监理通知单

工程名称：申宜宜城流水镇 100MW 农光互补光伏电站项目

编号：ZHJL-YCGF-TZD-020

主题：关于升压站围墙、危险品用房基础存在问题相关事宜

相片一：

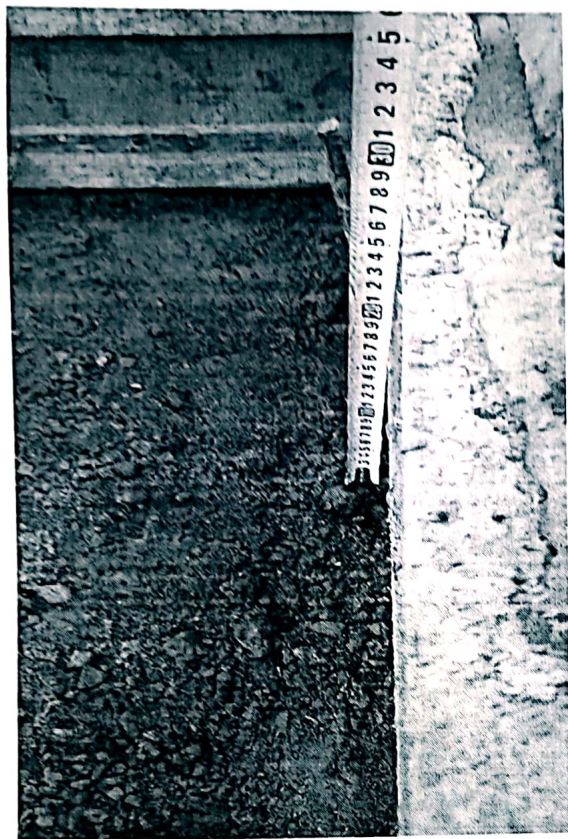
1、危废品库基础垫层加底板（图号：NC00741S-T0211-02）厚度为：垫层 100mm、底板 300mm，而现场经过监理人员实测为：200mm，与设计图不符。

针对以上问题，总包单位收到此通知单，立即组织对不符合设计要求部分进行处理、整改，望加强现场管理，以免再次出现类似问题。

相片二：

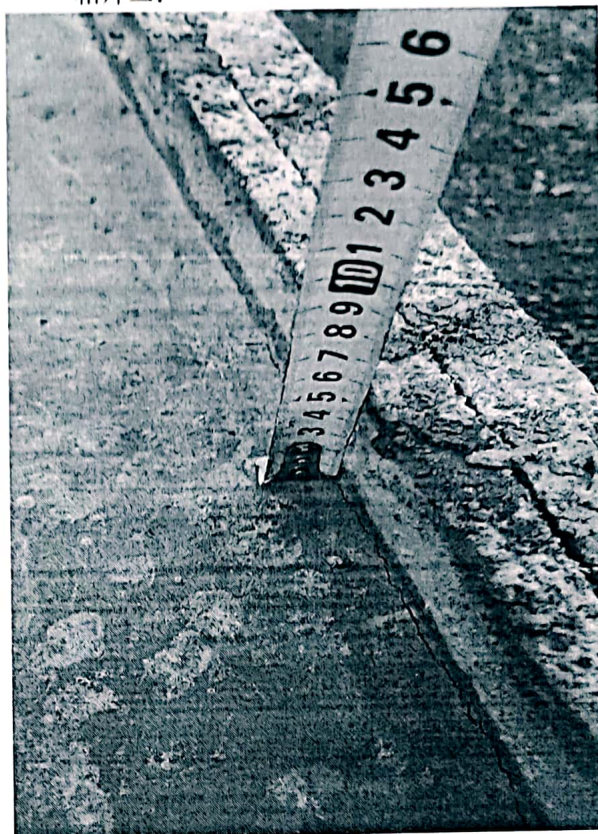
2、围墙基础垫层加底板（图号：NC00741S-T0205-03）厚度为：垫层 100mm、底板 200mm，而经监理现场实测为 150mm，与设计图纸不符。
